**Sujet :** [INTERNET] FNE 65 réponse EP centrale photovoltaïque IZAUX

**Contribution à l'enquête publique  
du 6 janvier au 9 février 2021  
portant sur le projet de parc photovoltaïque sur la commune d'Izaux (65)**

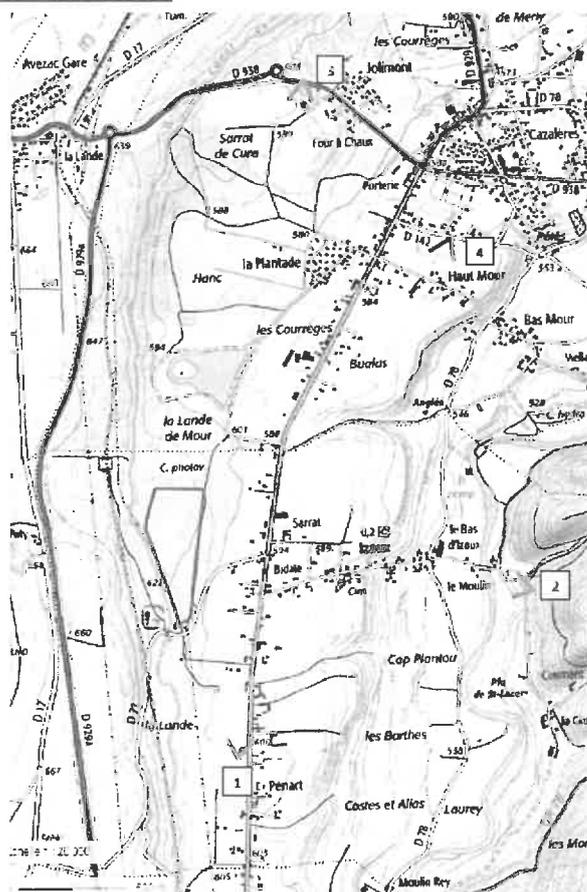
De même cette parcelle s'inscrit dans un périmètre plus large constitué d'espaces naturels, d'arbres, de plantations, de part et d'autre du canal de la Neste (cf carte ci-dessous), qui forment un "corridor vert" nord/sud (de la D938 – et au delà au nord – à la pointe sud formée par le D929a et D927) propice à une forte continuité écologique. Autant de zones de passages, de refuges, de chasse et de reproduction pour la faune en générale qui seront interrompus par cet espace cloturé, qui aura de succroit détruit plusieurs espèces végétales protégées (cf inventaire) , et fait disparaître un habitat important pour nombres d'insectes, de reptiles et d'oiseaux dont le Lorient d'Europe et le bouvreuil pivoine, espèces protégées (LC)
